W-1.43.2.260.2023.3 SB  
Dot. 297/23

Warszawa, dnia 18.01.2024 r.

„Przebudowa DW 740 na odcinku od km 5+000,38 do km 6+829” – nr postępowania 297/23

**Pytanie 48**

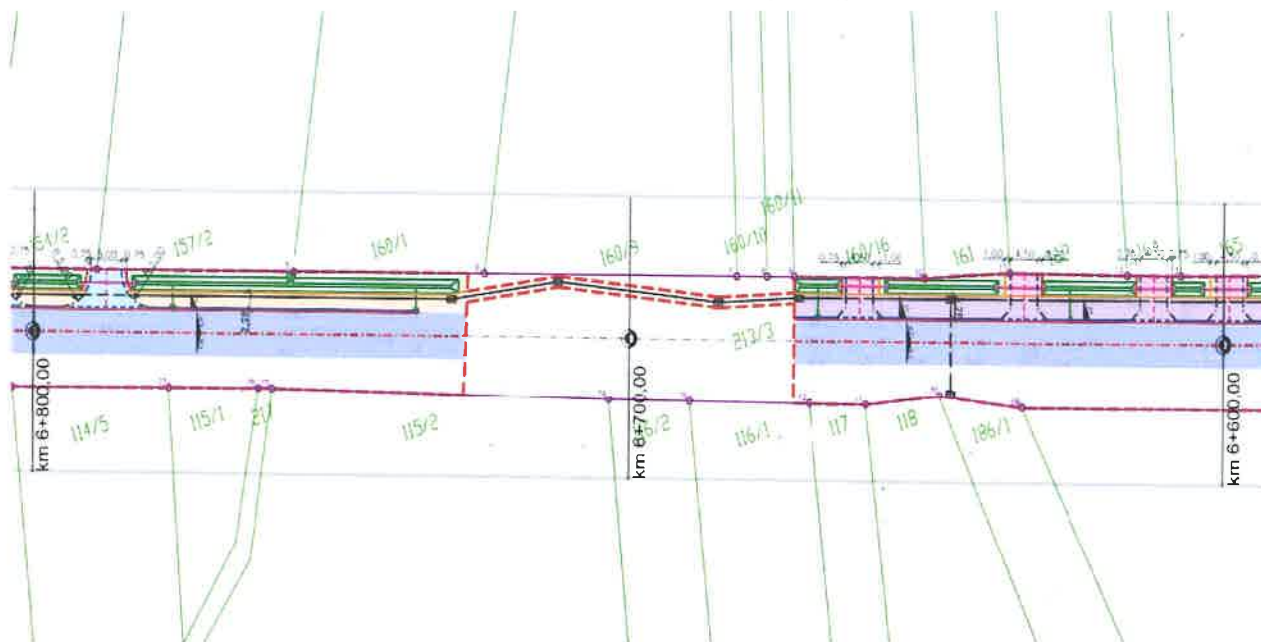
Prosimy o określenie kilometrażu w jakim nie przewidziane są roboty w zakresie drogowym zgodnie z planem sytuacyjnym:

Kilometraż zgodny z planem sytuacyjnym i granicami opracowania.
